PREVOST

BULLETIN DE GARANTIE

BG23-29

| SUJET : | CÂBLES ET MODIFICATION DU LOGICIEL POUR LA COMMANDE DE DÉVERROUILLAGE | |

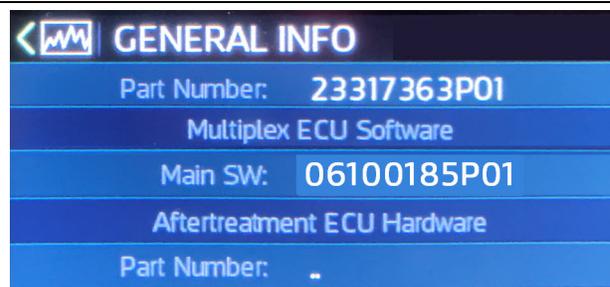
5. Noter que le logiciel de multiplexage du véhicule **06100185PXX** est remplacé par **062100192PXX**.
6. Comparez le logiciel multiplex du véhicule si vous avez le logiciel **06100185PXX**, vous devez effectuer le rappel de sécurité **SR23-07** avant d'effectuer les modifications suivantes.

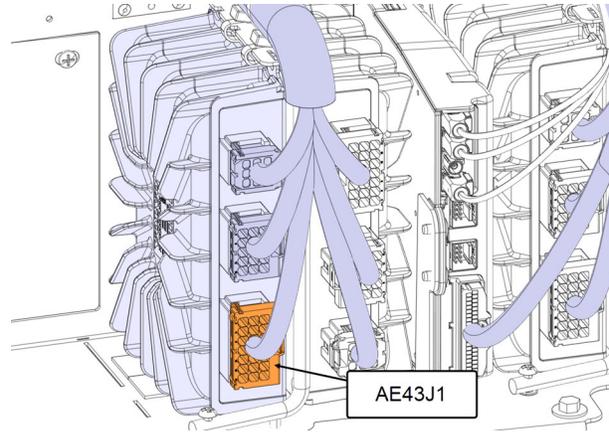
4. Localiser et débrancher le connecteur **AE43J1**.

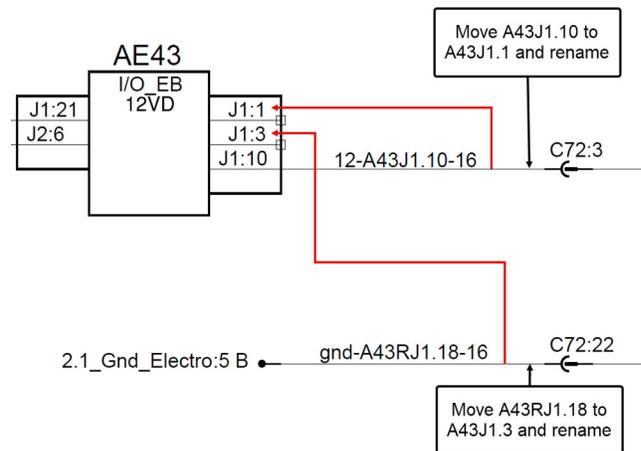
5. Localiser le fil **A43J1.10** et utilisez l'extracteur de terminaux 687976 pour le retirer du connecteur.

6. Changer l'identification du fil pour **A43J1.1**.

7. Insérer le terminal **A43J1.1** dans le connecteur.

8. Localiser le fil **A43RJ1.18** et utilisez l'extracteur de terminaux 687976 pour le retirer du connecteur.

9. Changer l'identification du fil pour **A43J1.3**.

10. Insérer le terminal **A43J1.3** dans le connecteur.

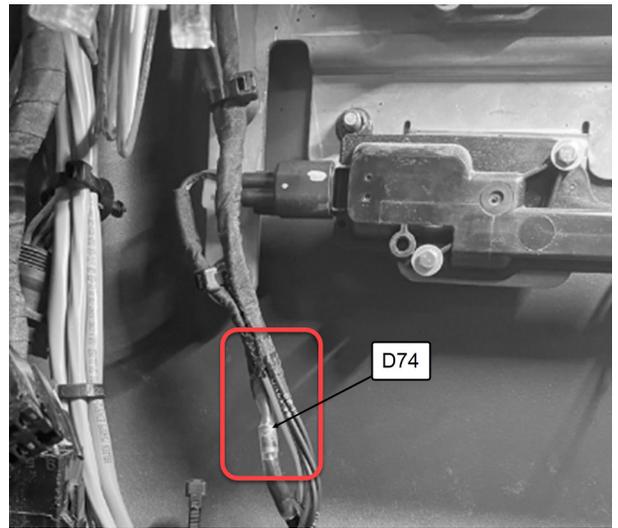
5. Retirer le ruban adhésif et localiser la diode **D74** sur le câble.

6. Retirer la diode D74 coupée au niveau de l'épissure.

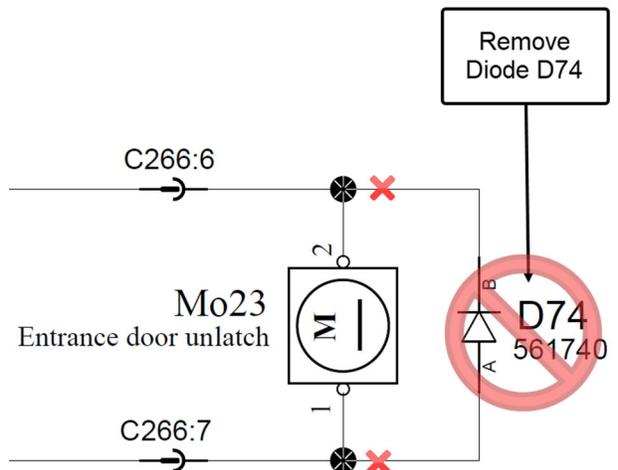
7. Appliquer une gaine thermorétractable aux deux extrémités du fil qui sont coupées lorsque la diode est retirée.
